*Zamawiający w jednej z odpowiedzi na pytania załączył rzut z góry zestawu parkour. Czy Zamawiający potwierdza, że wobec zestawu parkour będzie stosował zasady równoważności, w szczególności w zakresie płaszczyzn ścian bloków betonowych?*

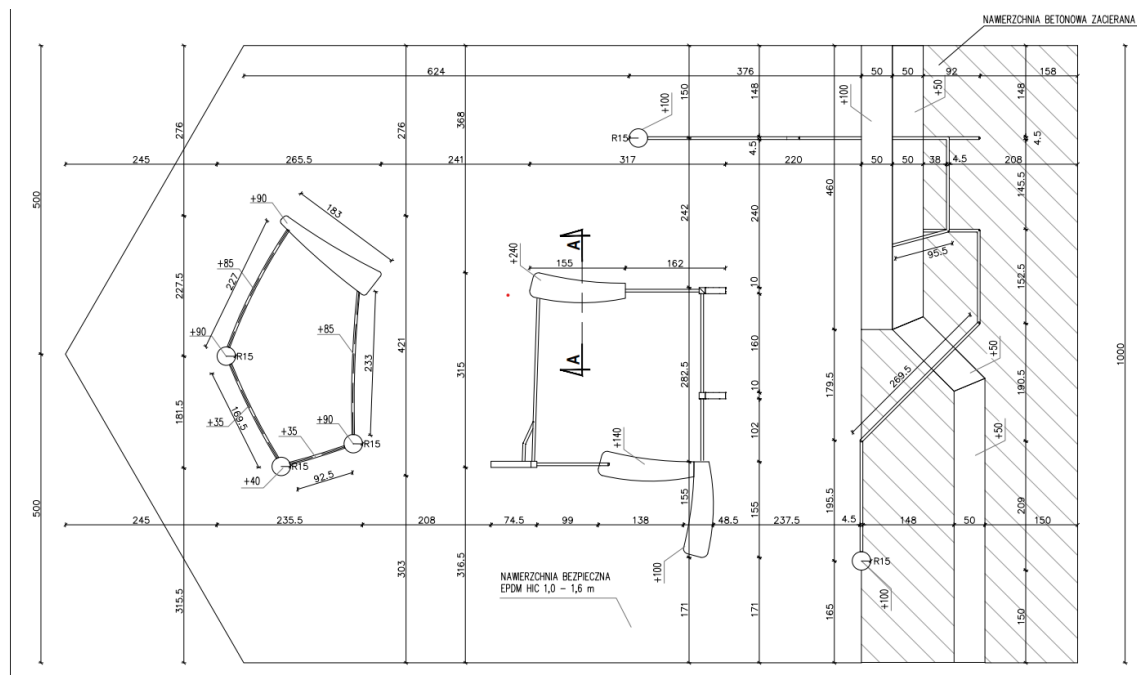
*Czy Zamawiający dopuści na etapie wykonawczym urządzenie technologicznie i gabarytowo nie gorsze niż wskazane w odpowiedzi na pytanie?*

*Przesłane w odpowiedzi urządzenie jest indywidualnym rozwiązaniem firmy z południa Polski. Zagięte ściany bloków betonowych w żaden sposób nie zwiększają bezpieczeństwa urządzeń, ich funkcjonalności. W przypadku braku poszanowania dla równoważności, jedynie jeden producent parkouru w Polsce będzie mógł zaoferować urządzenie, co jest zaprzeczeniem zasad konkurencyjności i otwartości zamówień publicznych.*

*Zdecydowana większość zestawów parkour ma ściany bloku betonowych „niezagięte” wynika to z technologii produkcji oraz funkcjonalności urządzeń. Ergonomiczne rozwiązania każą przyjmować właśnie takie schematy przy produkcji zestawów parkour. Zadający pytanie w jego uzupełnieniu załącza urządzenia trzech różnych – czołowych firm na rynku polskim – specjalizujących się w budowie parkour parków. Wszystkie trzy dla funkcjonalności i bezpieczeństwa urządzeń stosują proste ściany bloków betonowych.*

### **Uzupełnienie pytania:**

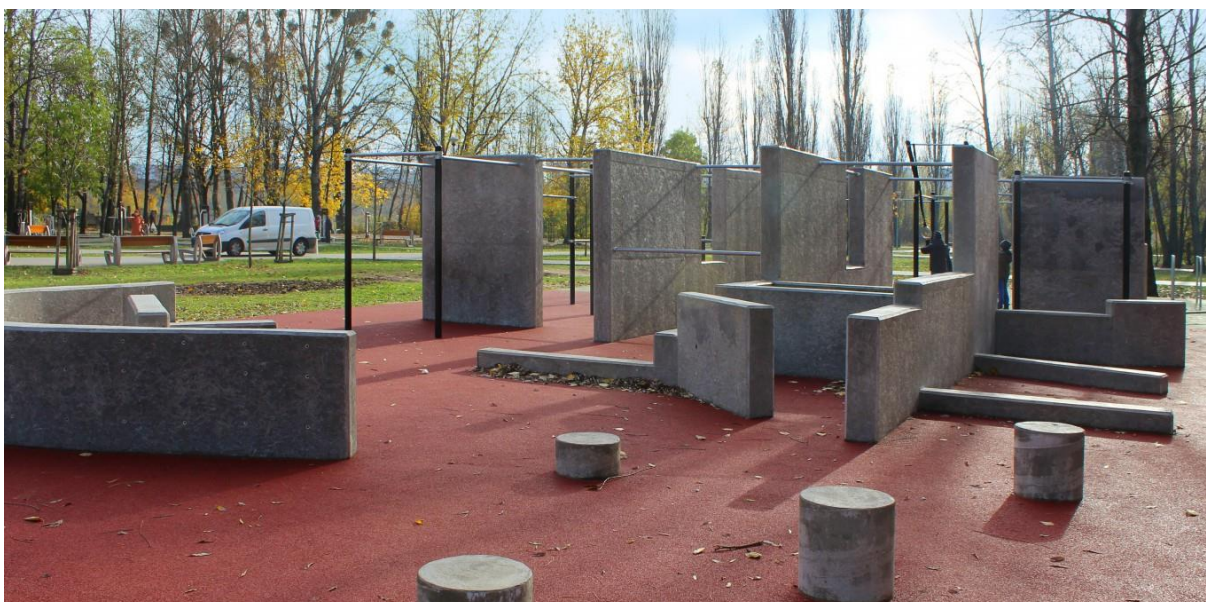
*Przykładowe parkour parki, na które powołuje się zadający pytanie:*

*Parkourpark w Suwałkach, źródło: <https://www.1move.pl/suwalki,121,pl>.*

*Parkourpark w Poznaniu, źródło: <https://www.1move.pl/poznan,122,pl>.*

*Źródło: [Zestaw Parkour Blok Wrocław – Producent Placów Zabaw Muller Jelcz – Laskowice](#)*

*Źródło: <https://dziennikplocki.pl/na-podolszyczach-powstal-flow-park-z-dwoma-strefami-jest-tez-boisko-do-siatkowki-i-kort-tenisowy-foto/>*
